改善箇所説明図

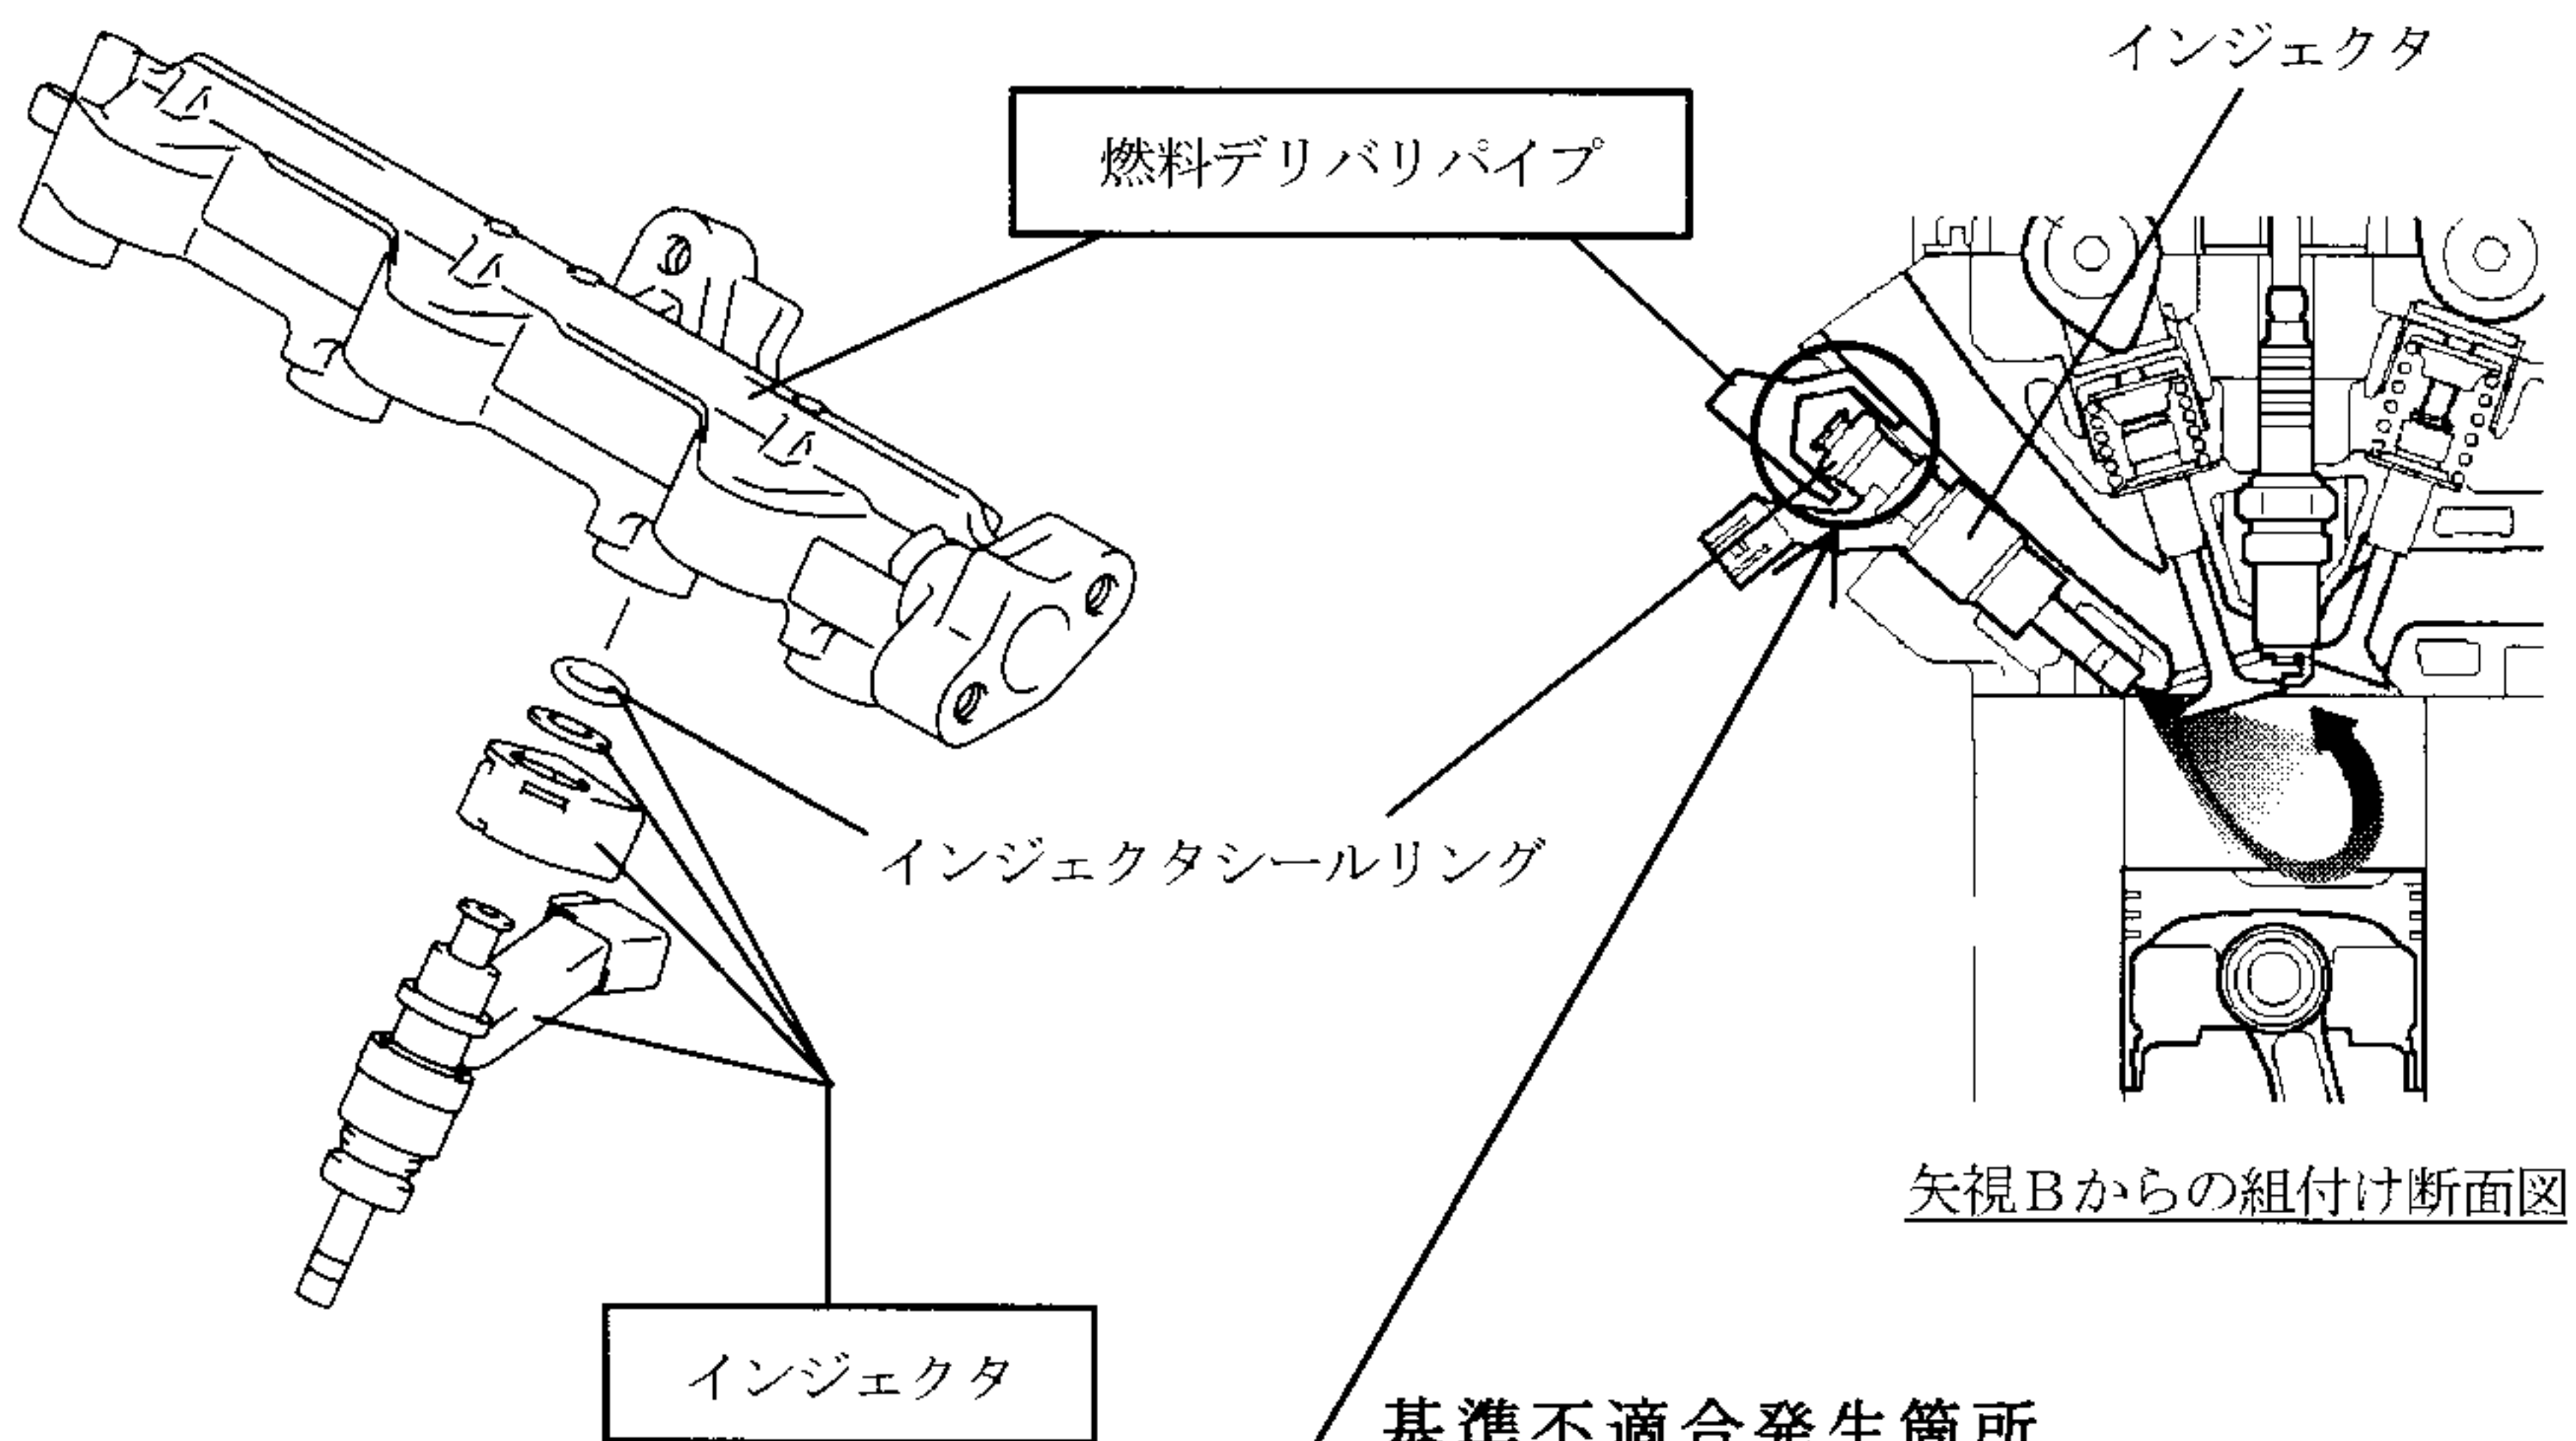
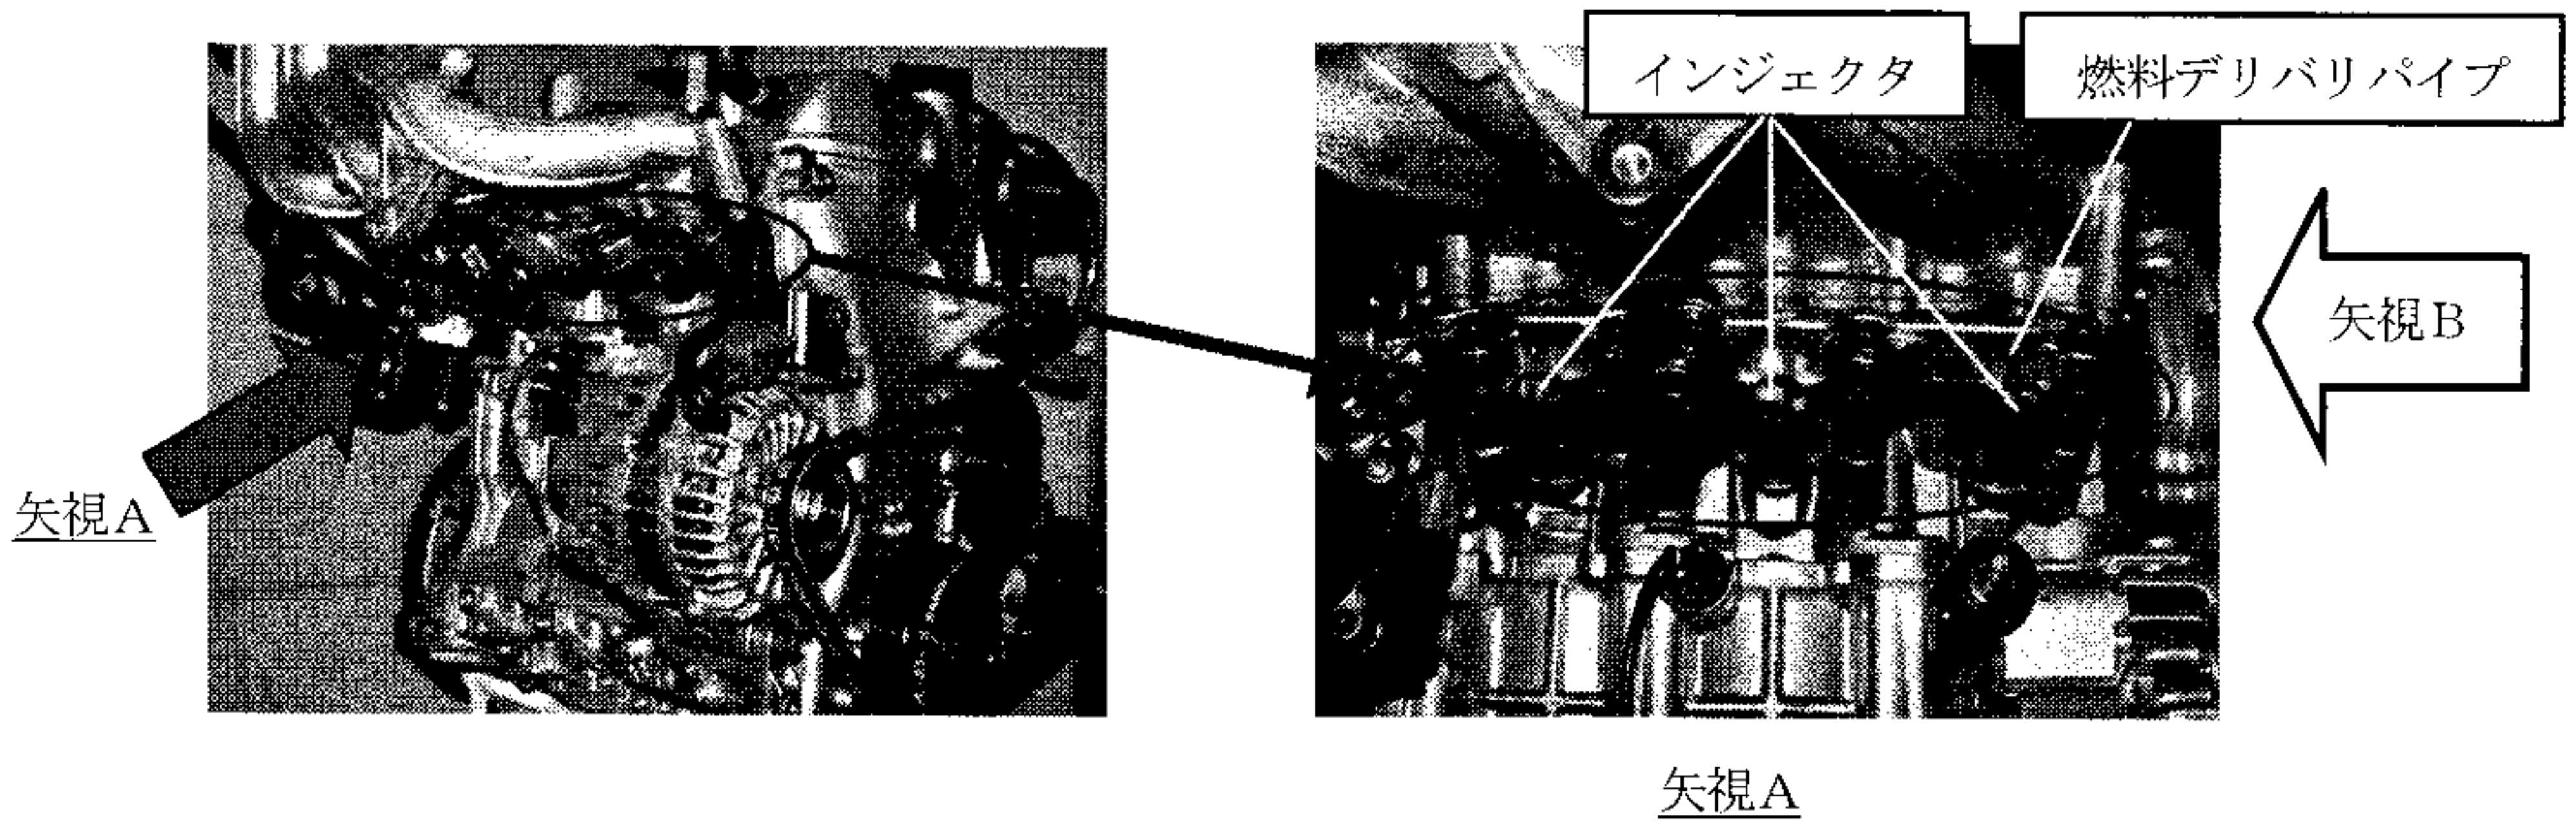
燃料デリバリパイプをインジェクタへ組み付ける作業が不適切なため、インジェクタのシールリングが当該パイプに噛み込んでいるものがある。そのため、そのまま使用を続けると、当該シールリングに亀裂が生じて、燃料が漏れるおそれがある。

全車両、インジェクタと燃料デリバリパイプを新品に交換する。

識別：ID プレートの下部に黄色のシールを貼付する。
